**BEA t.b.v planontwikkeling regenwater en
infiltratie, de Brink te Laren**

18 januari 2023
Gemeente Laren
De heer C. Baggerman
Opdrachtnemer: Hoefakker B.V.
Onderzoeker/adviseur: Ries de Jongh

Projectstatus: ontwerpfase

bijlage 5 Tekeningen ontwerp opties waterberging

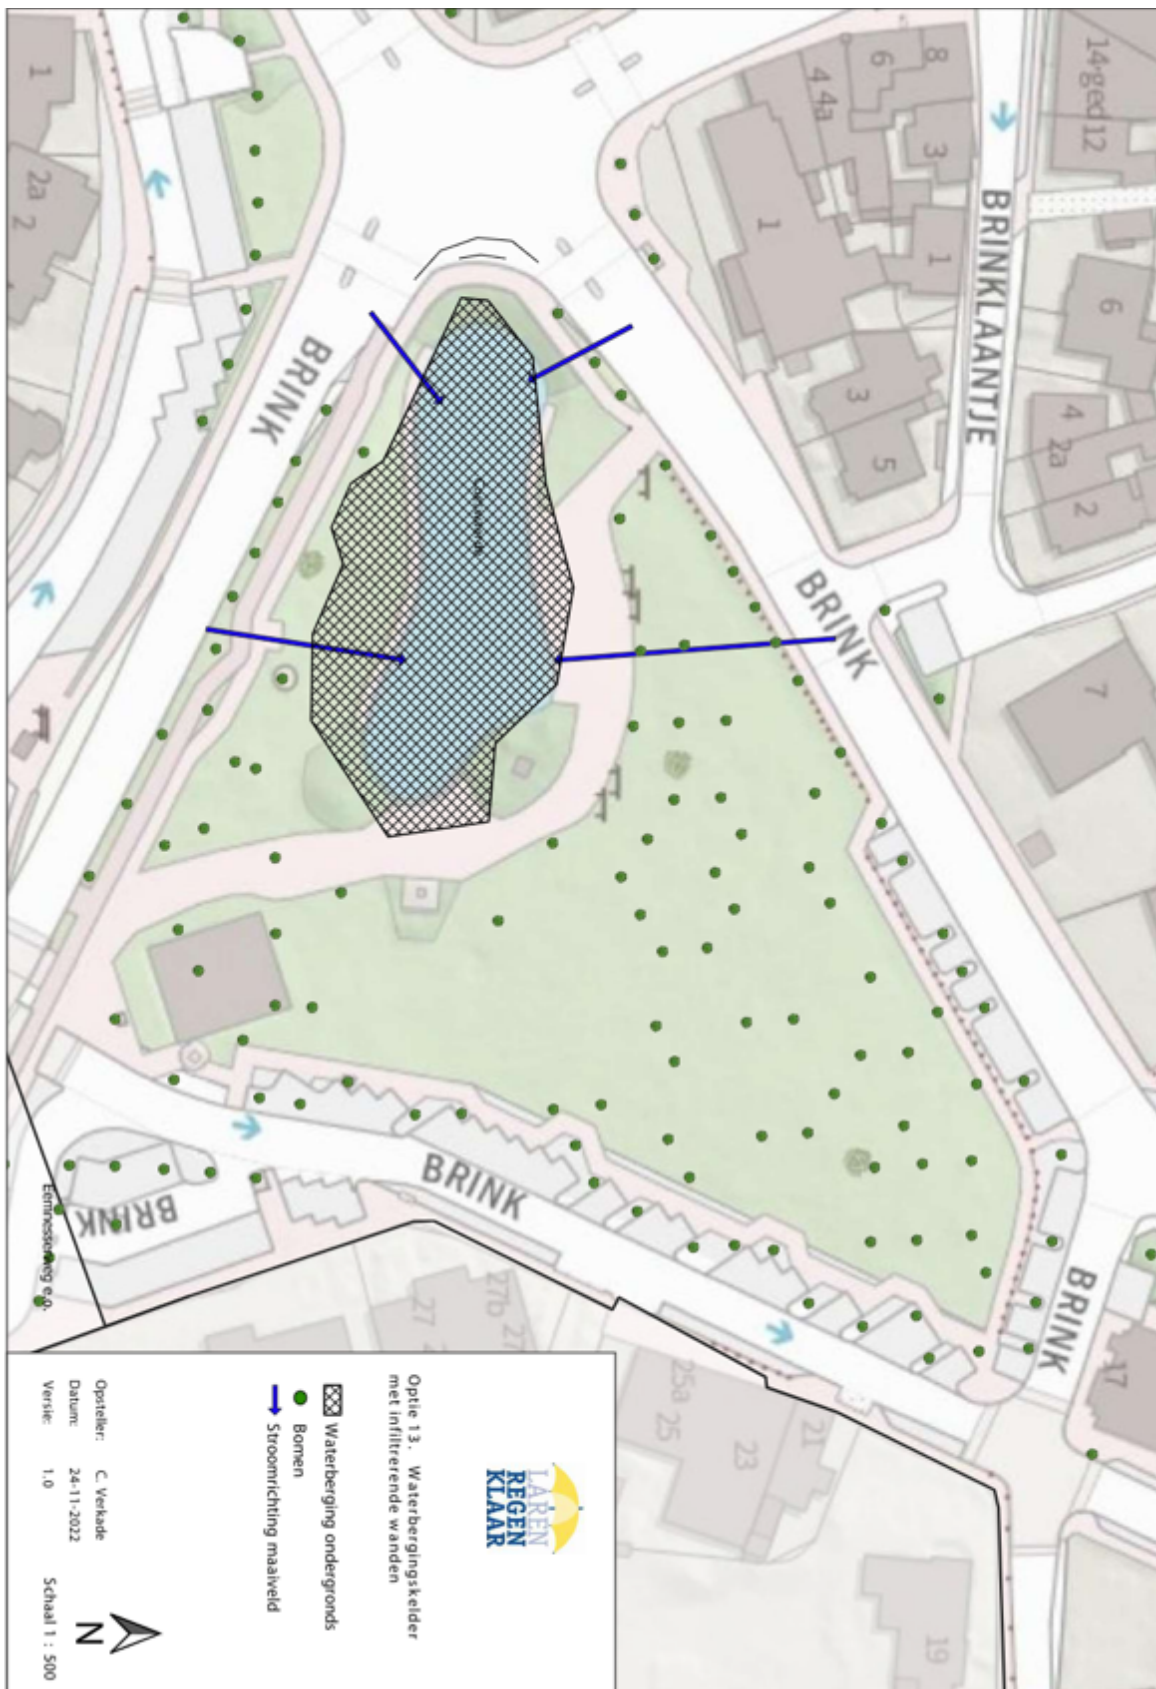
Optie 1, een algehele verlaging van het maaiveld over de gehele Brink is **niet mogelijk** indien men de bomen langdurig wil blijven beheren. Door de beperkte diepte van de bouwvoor op het grote veld, en de vele bomen die er staan, is de bouwvoor intensief beworteld. Veel bomen hebben verhoogde wortel aanzetten wat duidt op oppervlakkige beworteling. De top laag wordt door huidig intensief gebruik zwaar verdicht, juist in deze laag en vlak daaronder bevinden zich nu de meeste wortels

Opties 2 en 3 met een natuurlijke vijver op de huidige locatie van de vijver of een vergrote versie ervan hebben dezelfde voorwaarden bij realisatie.

Er zal een flauw (publiek veilig) talud komen naar de bodem van de vijver. De huidige kroon projecties van monumentale bomen staan dit echter niet toe zonder daar schade aan toe te brengen.

Optie 4 is gelijk aan optie 3 maar met een dichte bodem om het huidige beeld van de Brink met watervoerende vijver te behouden. Voordeel van deze optie is dat het uitzakken van het hangwater beperkter is dan bij optie 3. Nadeel is dat er minder water geborgen kan worden omdat de vijver al water bevat tot op het waterdichte niveau

Optie 13 voorziet in een waterbergingskelder met daarop weer een kunstmatige vijver. Omdat hier met rechte wanden te werken is zal hierbij het meeste aantal kubieke meters te realiseren zijn in waterbuffering op dezelfde oppervlakte. Verder zijn de randvoorwaarden zoals algemeen (paragraaf 4.1) en bij optie 2 en 3 van toepassing.

- Door grondzuig techniek toe te passen binnen de kroonprojectie kan men de schade aan grove wortels (stabiliteitswortels) maar zeker ook aan een deel van de fijne wortels sterk beperken. Door grond tussen en onder de wortels weg te zuigen zullen ze afhankelijk van de boomsoort voor een deel verlaagd kunnen worden en met het talud mee kunnen lopen in de toekomst, Uiteraard dient het talud dan wel met een bomengrond te worden afgewerkt. Minimale laag bomengrond 60 cm.

Voor **maximaal behoud** van alle bomen zal **optie 13** uiteindelijk de minste impact hebben op het huidige bomenbestand. Exacte bepaling van afmetingen ten opzichte van het huidige schetsontwerp zal in later stadium moeten plaats vinden. Behoud van de bomen 3 ,4 en 8 staan daarbij dan voorop (niet graven in de kroonprojectie.) Voor de optie **natuurlijke vijver** zal **optie 2** de meest gunstige zijn voor de bomen.
